Objet : BRUXELLES. Rue de la Loi, 91-105 / rue Jacques de Lalaing, 30.

Demande de permis unique portant sur la démolition d'un immeuble de bureaux (rue de la Loi, 93-97), transformation de l'hôtel de maître néoclassique dont la façade avant est classée (rue de la Loi, 91), construction de deux immeubles sur un socle commun comprenant 60.241m² de bureaux, 1.796m² de commerces et 302 emplacements de parking, réalisation d'un espace vert entre la rue de la Loi et la rue J. de Lalaing, aménagement des abords le long de la rue de la Loi et de la rue J. de Lalaing.

Avis conforme de la CRMS

Maquette, quartier européen extrait de <http://perspective.brussels/fr/projets/poles-strategiques/quartier-europeen>

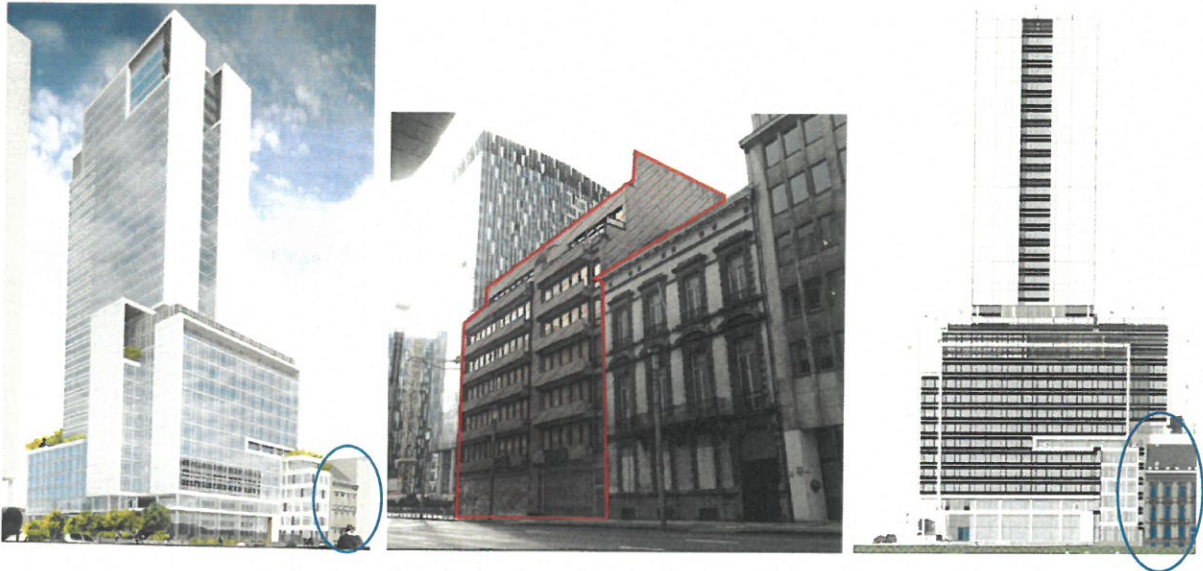
Dès le début du RRUZ, la CRMS soulevait que les modifications des gabarits de la rue de la Loi auraient **une incidence négative majeure sur le paysage urbain au niveau de l'îlot, du quartier mais aussi de la ville**. Ces craintes ont malheureusement récemment été confirmées à l'occasion de l'érection de l'immeuble *The One*.
